## 改善箇所説明図

### 改善内容

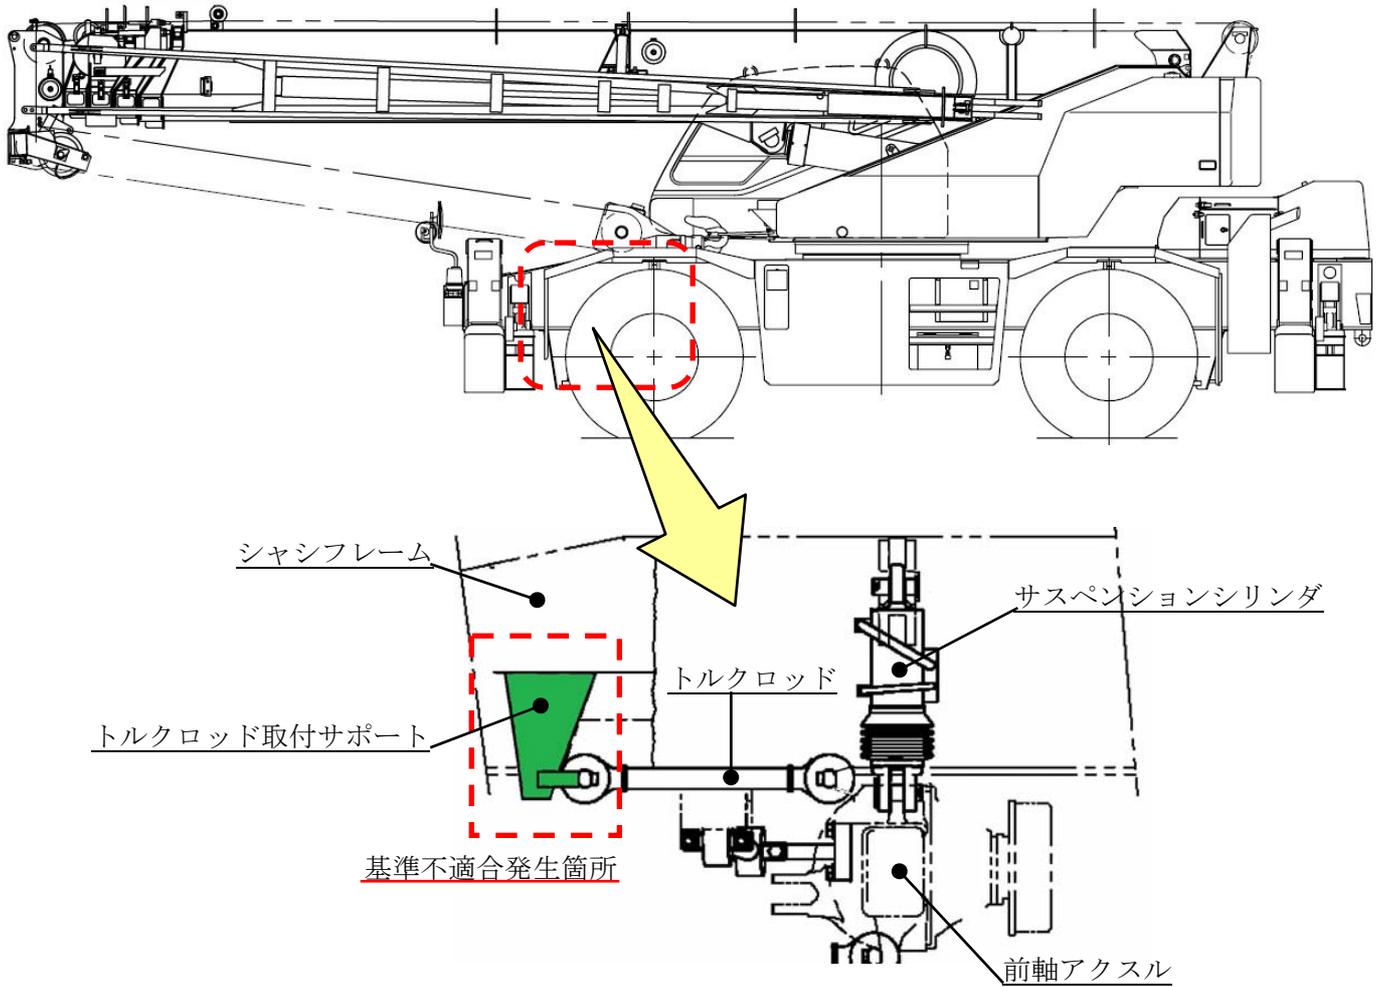
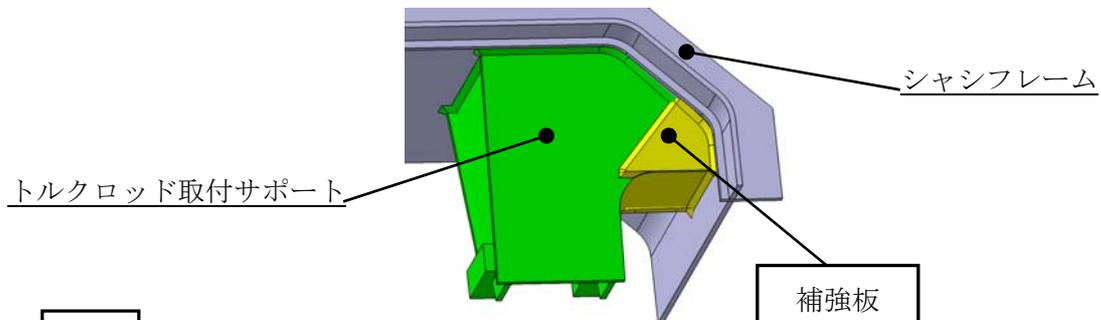
ホイール・クレーンの緩衝装置において、トルクロッド取付サポートの強度が不足しているため、急制動をかけると、当該サポートの取付部に疲労限度を超える応力がかかることがある。そのため、トルクロッド取付サポートの取付部に亀裂が入り、そのままの状態で使用を続けると、トルクロッド取付サポートの取付部が破損して、トルクロッドが外れるおそれがある。

全車両、トルクロッド取付サポートに補強板を追加する。

注：  は追加部品を示す。

識別：追加した補強板の有無により識別する。
